**合約編號：HY/2021/16
為行人天橋、高架行人道及行人隧道提供暢道通行設施
第五組第二份合約**

有關元朗區行人天橋 (路政署結構編號: NF143) 加建升降機事宜

**「人人暢道通行」計劃－為元朗區內十條現有行人通道
(結構編號: NS223, NF143, NF259, NF273, NF307, NF383, NF392, NF404 及
YL01)加建升降機設施
(交委會文件 2021/第 42 號)**

最新設計

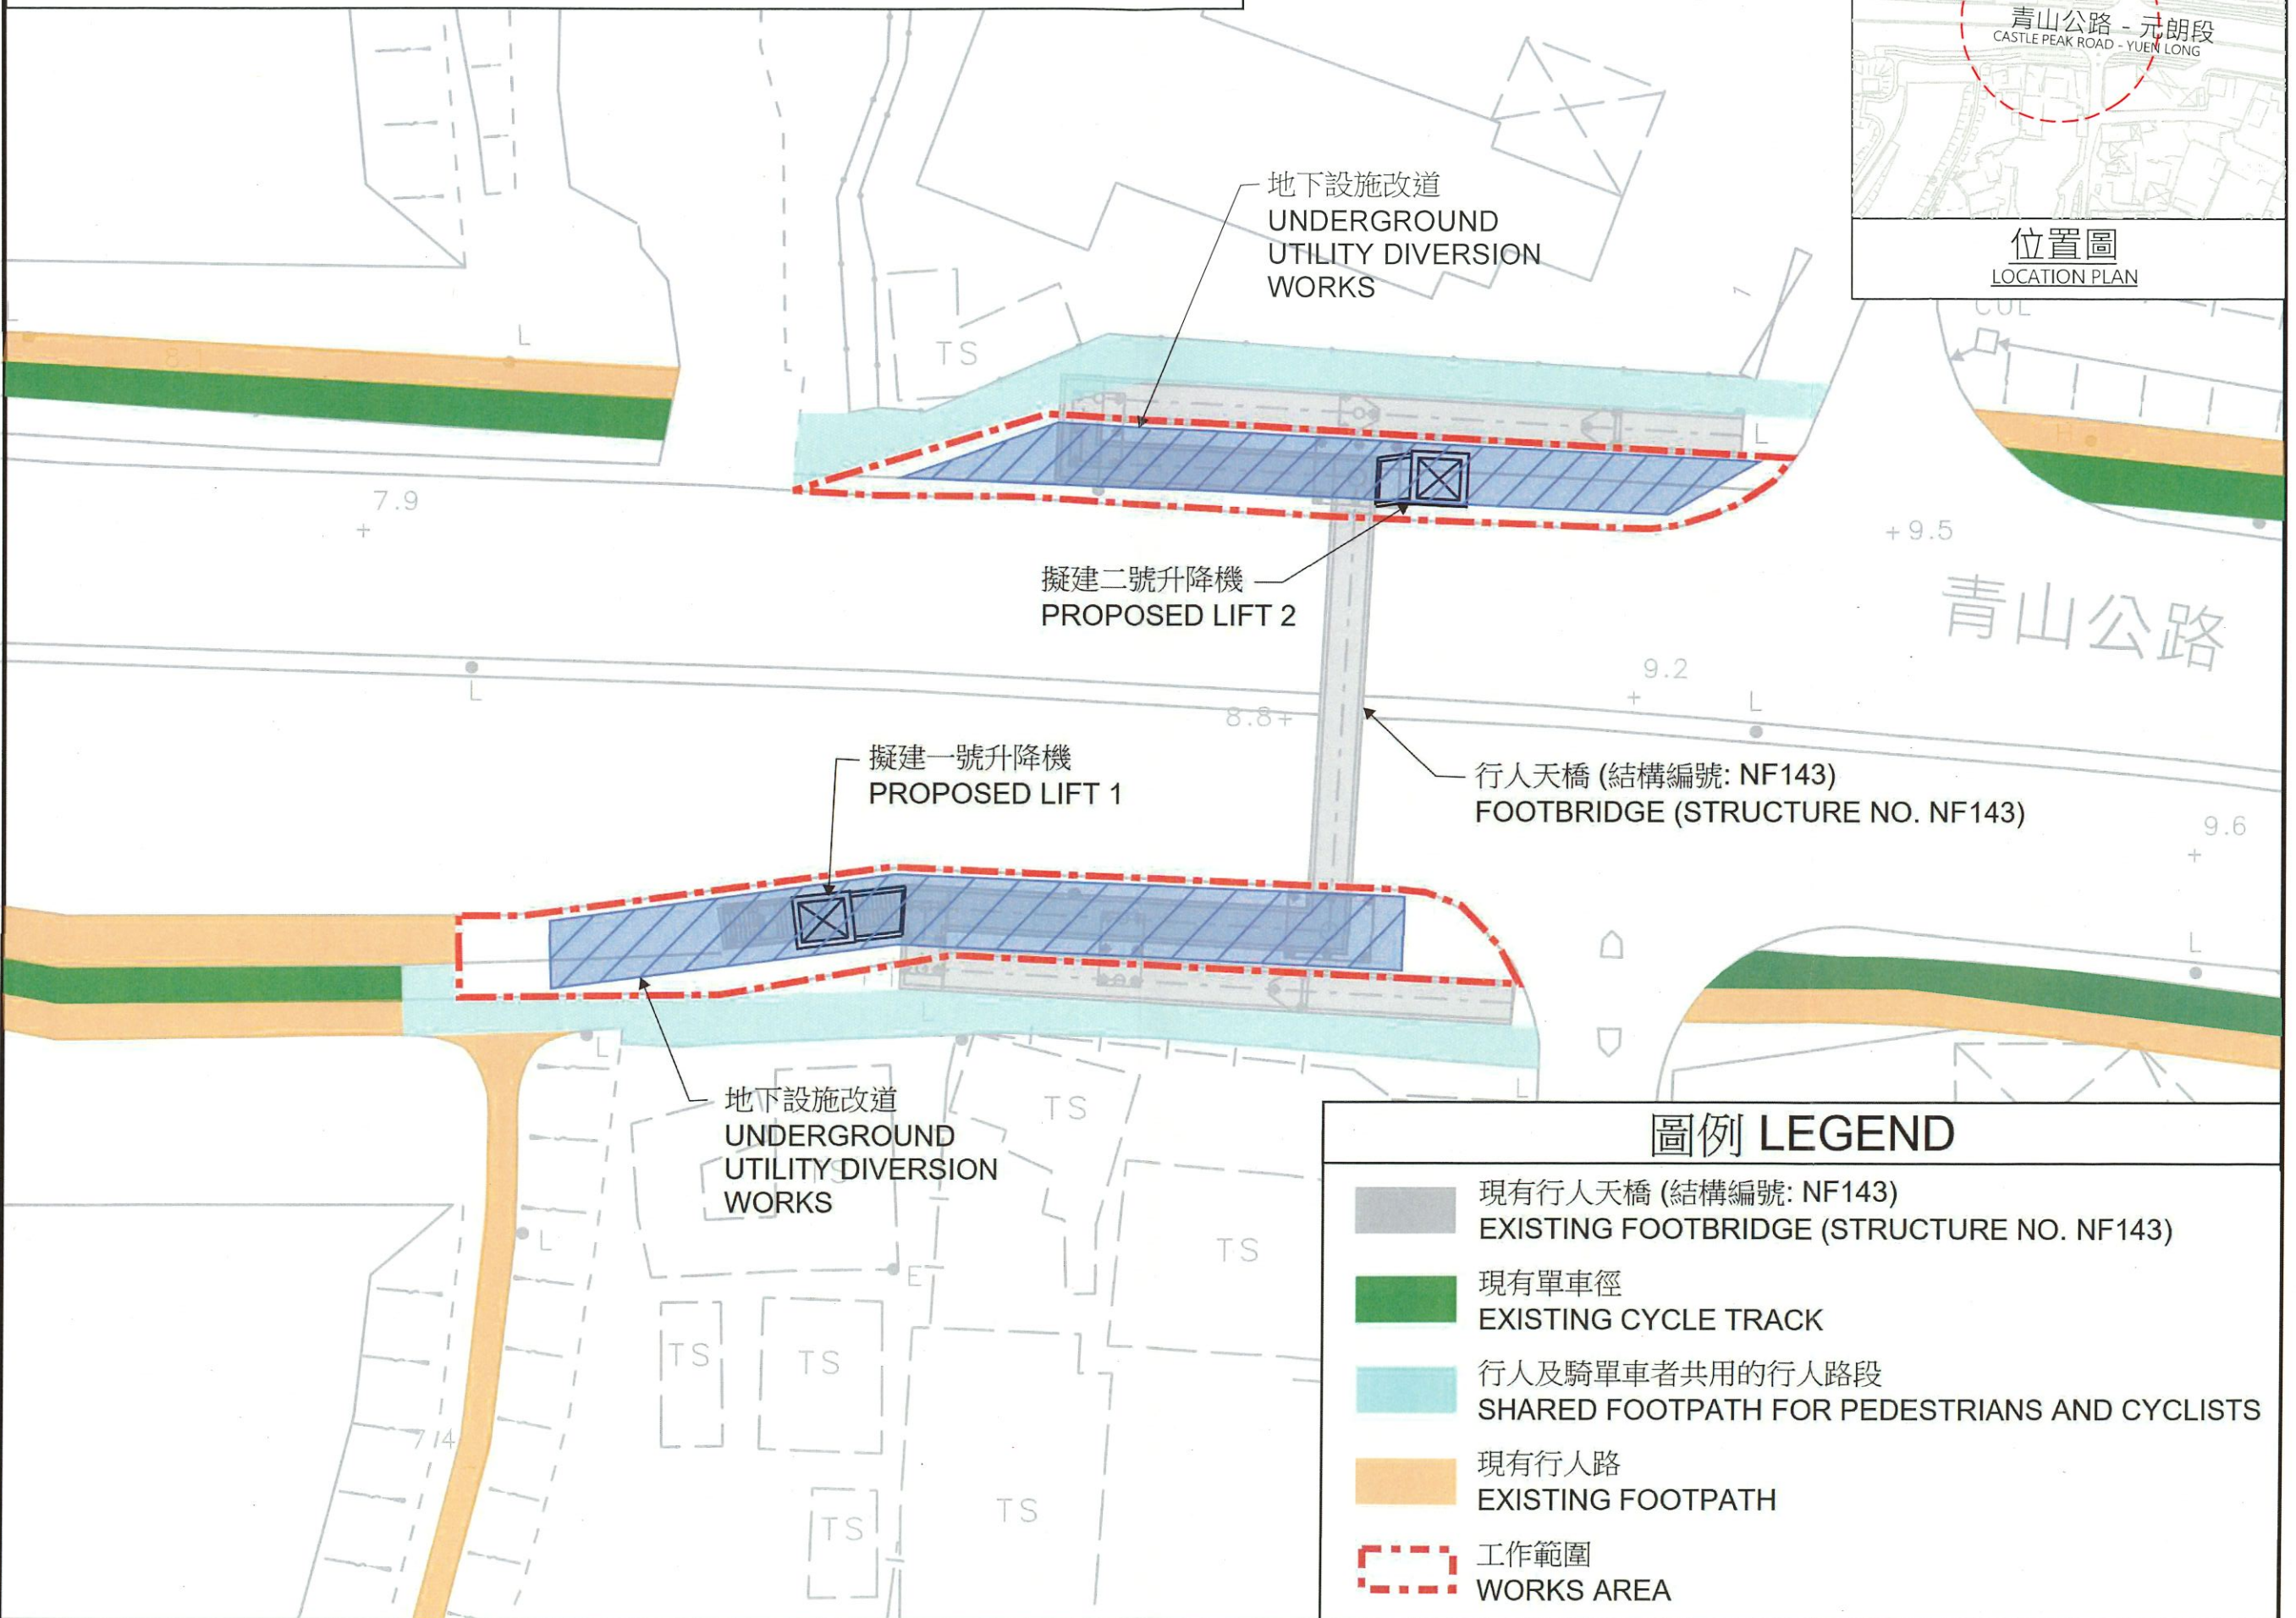
16. 委員就青山公路(元朗段)近元朗東成里路行人天橋(結構編號:NF143)的意見綜合如下:

- (1) 表示從設計圖得知在朗善邨方向興建電梯的位置佔用了部分單車徑，該位置本來十分狹窄，對行人及騎單車者均構成危險，天橋在東成里方向的升降機沒有相關問題；
- (2) 表示顧問公司曾建議如果想加建升降機又不佔用與單車徑可考慮拆卸現有樓梯，但需要在樓梯及升降機之間作取捨，斜道則可得以保留，但希望能同時保留樓梯及加建升降機；
- (3) 表示興建升降機施工期需要兩至三年，可能影響居民使用天橋的習慣，希望再相約顧問公司到實地視察，代表街坊向路政署及顧問公司提供意見；
- (4) 表示附近的發展項目落成後，東成里行人天橋的人流相信愈來愈多，但該天橋十分殘舊，建議重建整條天橋作標準天橋；
- (5) 表示單車徑連接南生圍一帶，假日時東成里的騎單車者甚多，得知路政署未有打算重鋪單車徑，天橋旁邊只餘下十分狹窄的位置讓人推單車通過，擔心會引致行人與單車使用者爭路的問題；另外天橋附近有路口，有汽車美容店在較深入位置，十分多駕駛人士在假日經過路口前往洗車，可能造成安全問題；
- (6) 認為東成里天橋對比天盛邨人流較少，不理解在東成里天橋增加升

本署及顧問公司已在 2021 年 6 月 24 日與時任委員李俊威先生到現場實地視察，委員建議拆卸現有樓梯，並在該位置加建升降機，以保留南面的現有單車徑。顧問公司經研究後，認為方案技術上可行，惟單車徑的走線需作輕微改動，以提供足夠位置加建 1 號升降機。此外，因現場空間有限，在施工期間提供臨時樓梯，以及在完工後重置樓梯則不可行(詳見會議紀錄第 26 段的會後備註)。

（會後補註：路政署及顧問公司已在 2021 年 6 月 24 日與相關委員到行人天橋編號 NF143 現場視察，就一號升降機位置，委員建議拆卸現有樓梯，並在該位置加建升降機，以避免影響南面的現有單車徑。因現場空間有限，在施工期間提供臨

現有樓梯需拆卸
以興建升降機

改動後的單車徑走
線
